11月末での工事進捗率は26.8%であり、予定より工事の進捗が遅れている状況であります。  
 その主な要因としましては、基礎杭を支持する岩盤の位置が、当初想定した位置より深いことが判明し、ボーリング調査や再設計等に日数を要したためです。  
 また、現段階での再設計の結果、下図のとおり追加工事が必要となることから、平成22年5月末までの工期について、延長が必要となると思われます。  
 なお、延長期間については、現在、見直し作業を進めており、改めてきちんとしてご報告いたします。  
 いずれにしても、目的どおりの安全な施設を完成させるために、今後とも全力をあげて取り組んでまいります。

現段階での変更図及び進捗状況

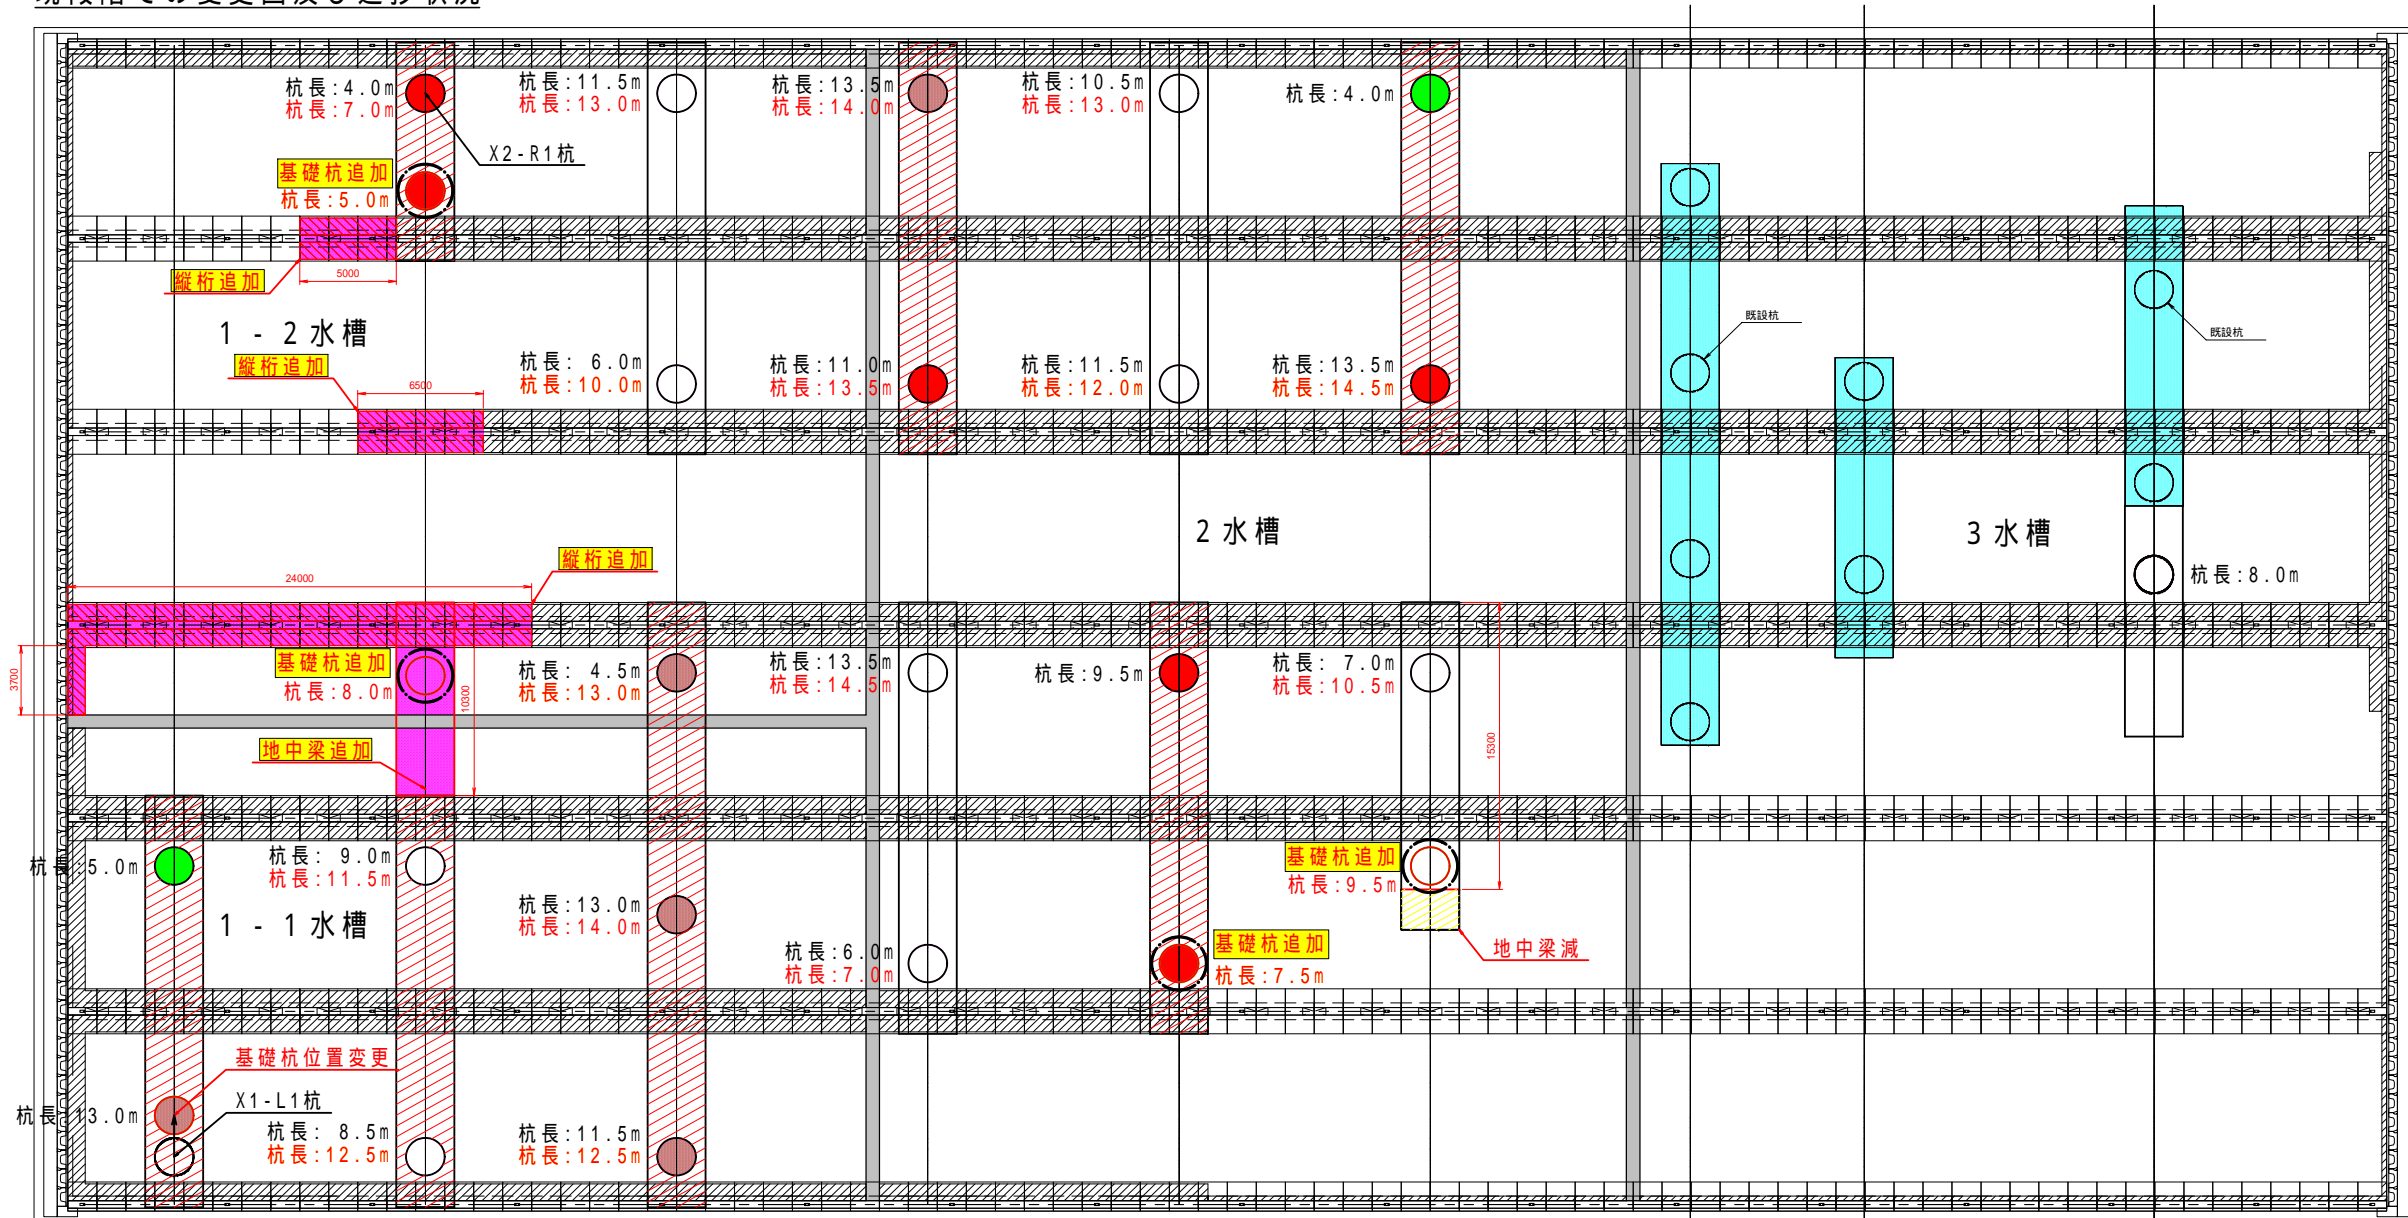
追加工事

- 基礎杭追加
- 杭長 黒：当初杭長
- 赤：変更杭長
- 地中梁・縦桁の追加箇所
- 基礎杭掘削中
- 基礎杭掘削完了
- 鉄筋組立完了
- ▨ 地中梁掘削完了
